De : Julien Coinchon <Julien.Coinchon@japo.ch>
Envoyé : jeudi, 16 mars 2023 16:05
À : Dufour Jean-Christophe <jean-christophe.dufour@vd.ch>
Cc : Daniel Fries <daniel.fries@vuiteboeuf.ch>; gaetan.wagnieres@vuiteboeuf.ch; [Augier Sarah](mailto:Augier.Sarah@vuiteboeuf.ch) <sarah.augier@vd.ch>; [Gilles Claivaz](mailto:Gilles.Claivaz@japo.ch) <Gilles.Claivaz@japo.ch>
Objet : ERE Vuiteboeuf : Adaptation de la délimitation sur la parcelle 125

La Commune de Vuiteboeuf est en cours d'établissement de son nouveau plan d'affectation communal (PACom).

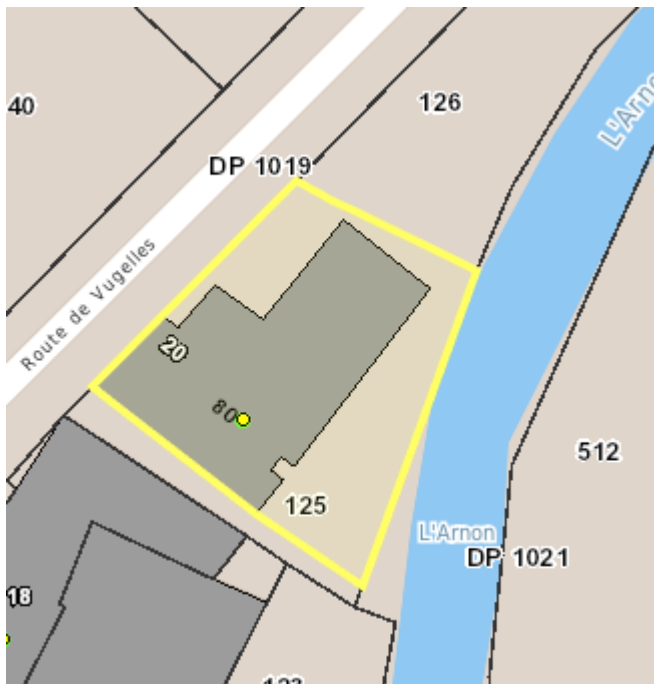
Courant février 2023, les propriétaires de la parcelle 145 ont procédé à la cadastration d'une partie de leur construction au nord-est qui est existante depuis les années 1970.

Or ce secteur est compris au sein de l'ERE de l'Arnon tel que défini et validé par vos soins et donc affecté en zone de verdure 15 LAT – B inconstructible dans le PACom soumis à l'enquête publique (voir image ci-dessous).

Le bâtiment nouvellement cadastré est entouré en rouge.

Dès lors, au vu de la cadastration et de l'ancienneté du bâtiment, la Commune souhaite modifier l'ERE en tournant autour du bâtiment cadastré tel que le prévoient les directives cantonales. Ceci aura notamment pour effet de corriger l'affectation sur la parcelle 125 puisque la zone de verdure 15 LAT – B sera réduite au profit de la zone centrale 15 LAT. Cette parcelle étant actuellement affectée en zone à bâtir, elle ne contrevient pas aux principes cantonaux liés au dimensionnement de la zone à bâtir. Ces changements de délimitations doivent être soumis à l'enquête publique complémentaire.

AU vu des éléments remis, en particulier du fait que la construction est existante depuis les années 70, je valide la proposition d'adaptation de l'ERE sur la parcelle 125 de Vuiteboeuf.
